4.6 Courriel n°82 de la LPO : problématique outarde

4.7 Courriel n°80 de Mme Sonia Thomas : ZIP sur SRCE, abattage arbres, dérogation espèces protégées

Figure 14 Itinéraire du câble entre E2 et E3

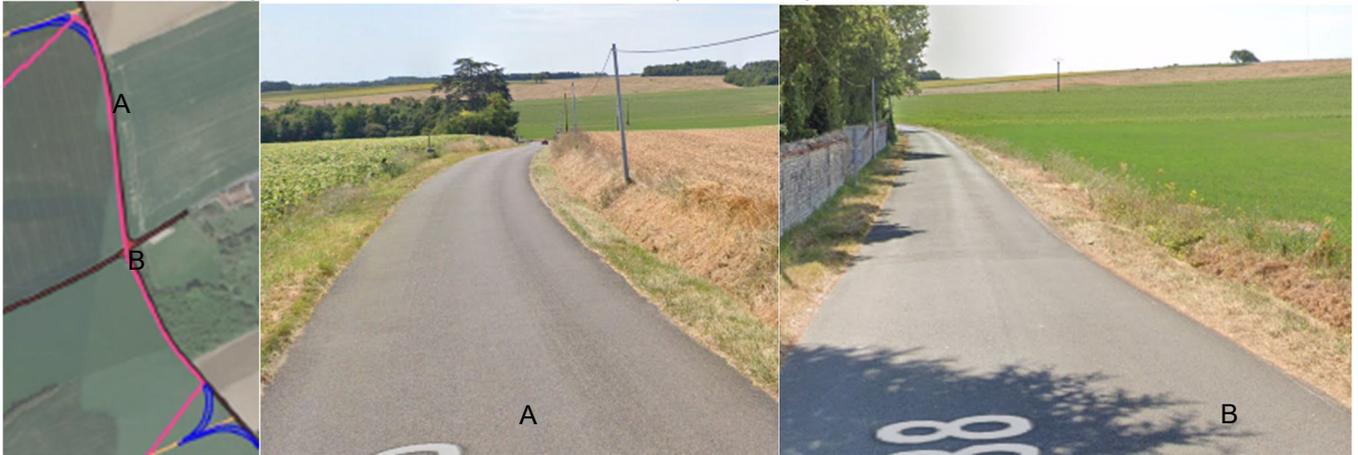
Par conséquent, combien d'arbres vont être coupés et à quelle période?

Quelles sont leurs localisations au niveau de la ZIP et de la carte des enjeux chiroptérologiques?

Le câble entre E2 et E3 suit la route existante entre Aizet et Ambérac. Aucun arbre n'est présent sur la partie droite de la route. Le câble bifurque en direction de l'éolienne E3 en plein champ.
